OGGETTO:

Presentazione osservazioni (art. 24 co. 3 D.lgs. 152/2006) relative al Provvedimento Autorizzatorio Unico (PAU) Regionale di cui all'art. 27-bis del D. Lgs. 152/2006 e ss.mm.ii., procedimento di Valutazione di Impatto Ambientale del progetto di un impianto eolico, denominato "Acri" di potenza nominale complessiva di 22,6 MW – Località "Serra Crista", Comune di Acri (CS), presentato dalla società ENEL Green Power Italia S.r.l.

Codice procedura ENEL-EGI-16/10/2020-0020174 – Impianto eolico "Acri" per la produzione di energia da fonte rinnovabile mediante l'installazione di n. 5 aerogeneratori con altezza totale di 220 metri nel progetto in autorizzazione e di 200 metri nel progetto ottimizzato, in località Serra Crista (1125 metri s.l.m.) nel comune di Acri (CS) – Conferenza dei Servizi in corso.

AC01 della relazione di confronto

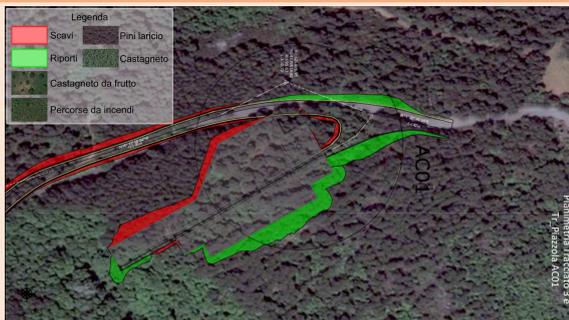
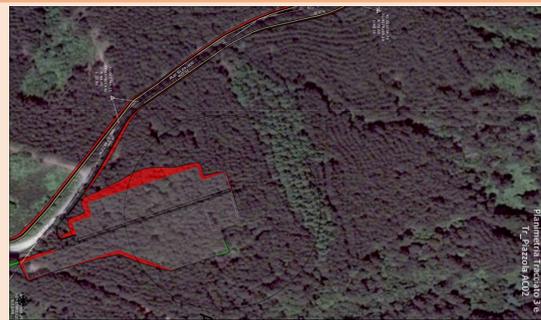
Di solito, gli impianti eolici vengono collocati in aree con scarsa vegetazione o che richiedono bonifica, il che non è il caso della Serra Crista d'Acri, caratterizzata da una ricca presenza di alberi e biodiversità. Dalle immagini del progetto ottimizzato fornite da Enel Green Power emerge che tre aerogeneratori (AC01, AC02 e AC5) saranno installati in zone completamente coperte da pini laricio quasi centenari, mentre l'aerogeneratore AC03 sarà collocato in un'area con castagni plurisecolari. L'aerogeneratore AC04, invece, sarà installato in un'area interessata da incendi passati e con una foresta in crescita.

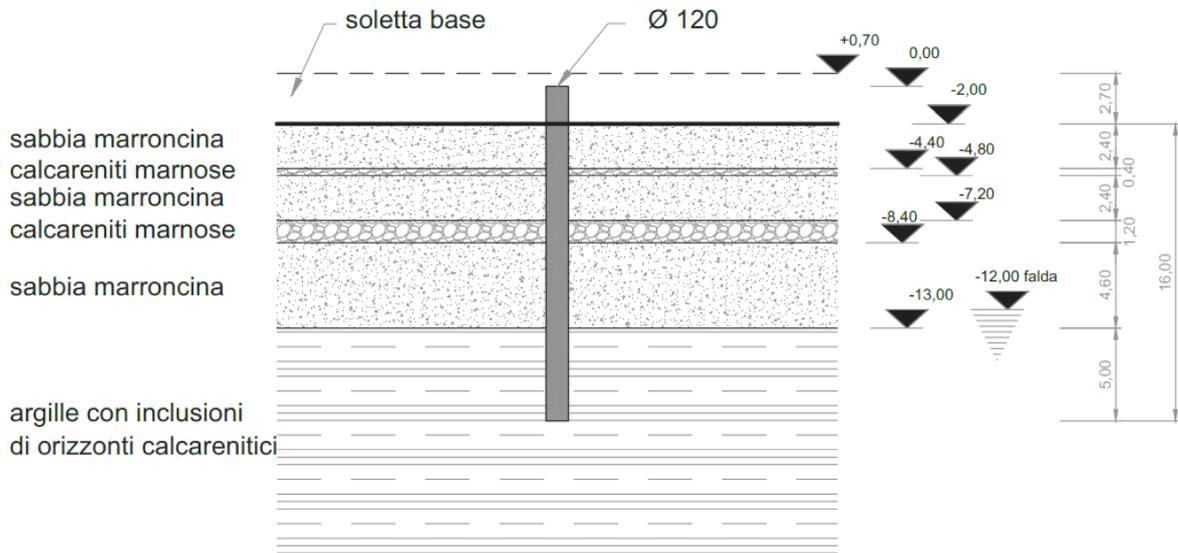
La società Enel Green Power afferma nelle sue conclusioni di non alterare lo stato del luogo, ma dalle planimetrie del tracciato pubblicate possiamo notare che nelle zone destinate all'installazione degli aerogeneratori e alla costruzione del nuovo percorso stradale, si prevede lo sradicamento di quasi tutti gli esemplari di pino laricio esistenti e non colpiti dagli incendi recenti, con ampi scavi e movimenti di terra che altereranno profondamente l'aspetto del luogo.

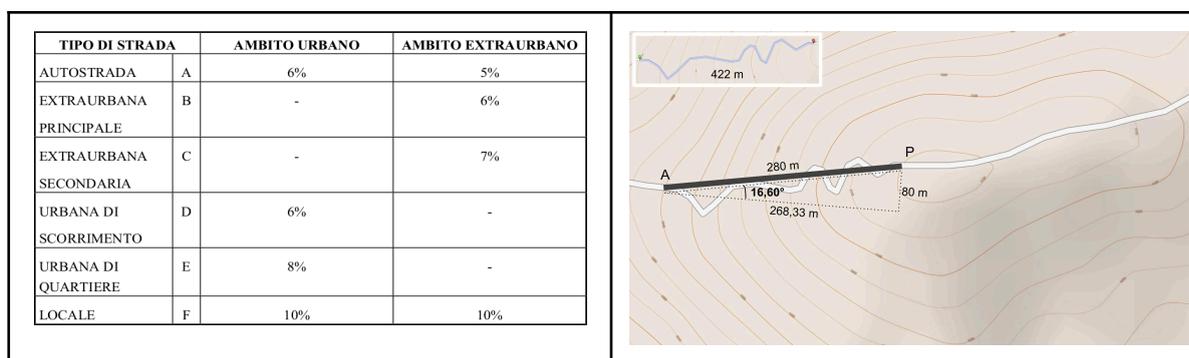
- Il tratto K-S, concepito per collegare i cavi di alta tensione dell'aerogeneratore AC04 alla strada principale, continua poi fino alla sottostazione di trasformazione ubicata nella località Settarie.
- Il tratto M-H, nel progetto ottimizzato, sarà dedicato al passaggio dei cavi di alta tensione provenienti dall'aerogeneratore AC05 fino al punto H, che rappresenta il punto di convergenza con i cavi provenienti dagli aerogeneratori AC01, AC02 e AC03. Tuttavia, non è chiaro se ciò comporterà l'installazione di una cabina o di un pozzo di giunzione, aspetto omesso dalla proponente Enel Green Power in entrambe le versioni del progetto.

- I punti contrassegnati con le lettere R e T segnalano la presenza di due abitazioni rurali regolarmente censite. Notiamo che nel punto R la strada mantiene il suo percorso attraverso la strada interpoderale, mentre nel punto T subisce una deviazione che la porta sul lato opposto dell'edificio. Di conseguenza, ci troveremmo con una situazione in cui l'abitazione del punto T si trova tra due strade: quella interpoderale esistente e quella di nuova costruzione proposta da Enel Green Power.

PAGINA 17 di 53 della relazione di confronto

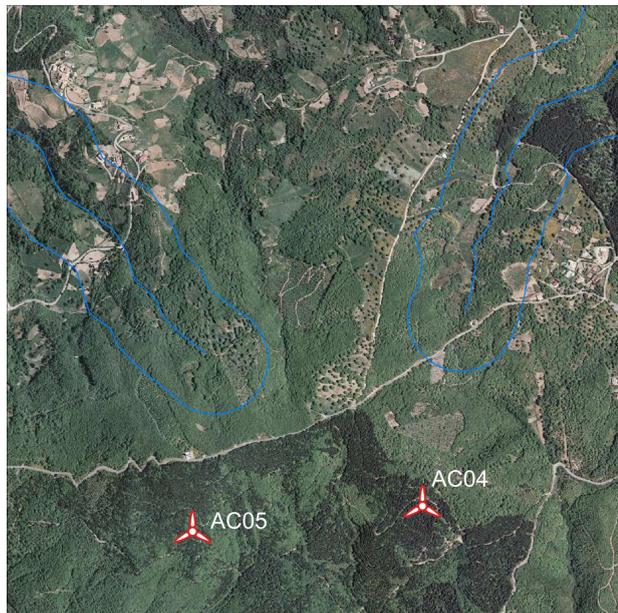
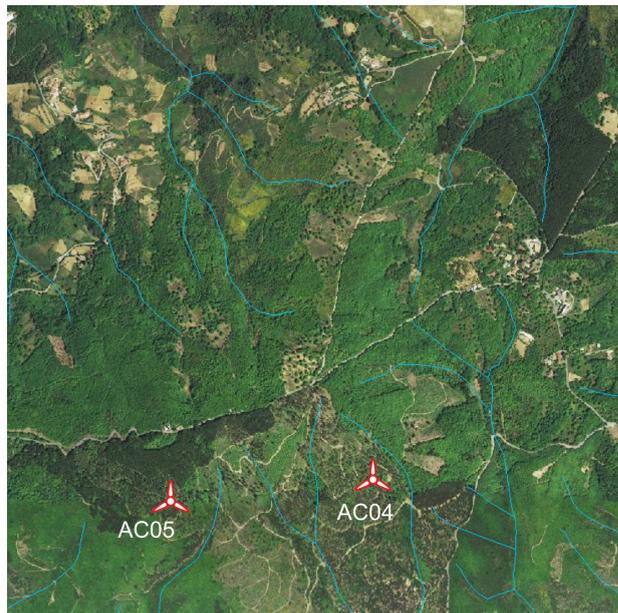
Il tratto di strada nel progetto in approvazione (in rosso nella figura) risulta più breve rispetto a quello proposto nel progetto ottimizzato. Quest'ultimo ha subito una modifica nel percorso per evitare interferenze con l'area di protezione del fiume, come indicato nel portale della Regione Calabria. Tuttavia, questa modifica sembra non considerare le informazioni presenti nei portali del Ministero dell'Ambiente e dell'ISPRA.

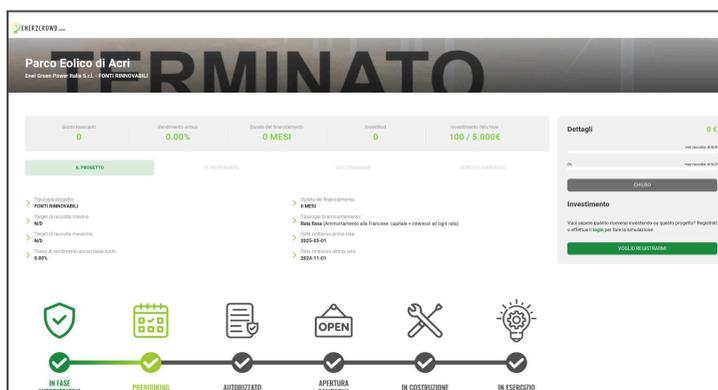
Ovviamente nel progetto ottimizzato la semplice rotazione della piazzola rispetto all'asse dell'aerogeneratore rimasto nella medesima posizione del progetto in autorizzazione non diminuisce l'area soggetta allo sradicamento degli alberi e degli scavi.

PAGINA 78 di/of 240 dello studio di impatto ambientale

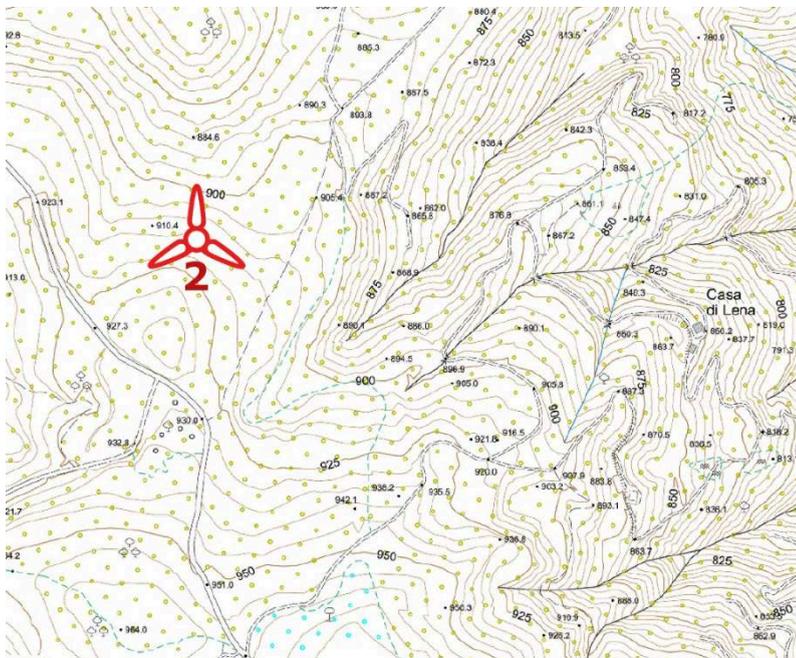
In riferimento a quanto dichiarato dal proponente Enel Green Power:

PAGINA 191 di/of 240 dello studio di impatto ambientale

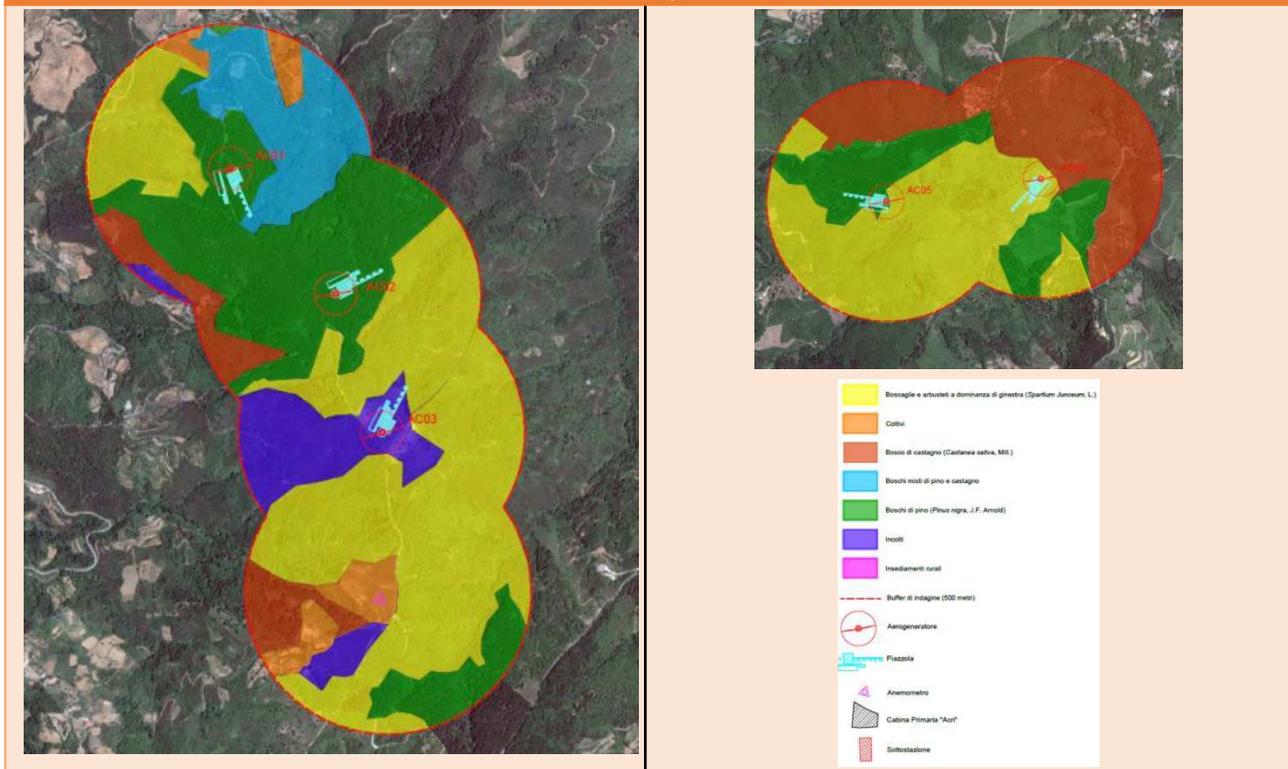
In riferimento a quanto dichiarato dal proponente Enel Green Power:

PAGINA 85 di/of 240

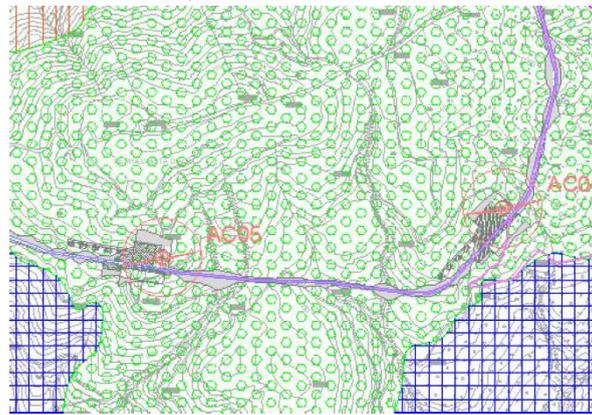
Infatti, nelle pagine 84 e 85 la proponente Enel Green Power riporta le aree destinate a parco naturale in base a quanto riportato nel Piano Regolatore Generale, adottato dal Comune di Acri con deliberazione n.7 del 04/01/1982 e successivamente approvato con Decreto del Presidente della Giunta Regionale n. 340 del 07/04/1987.
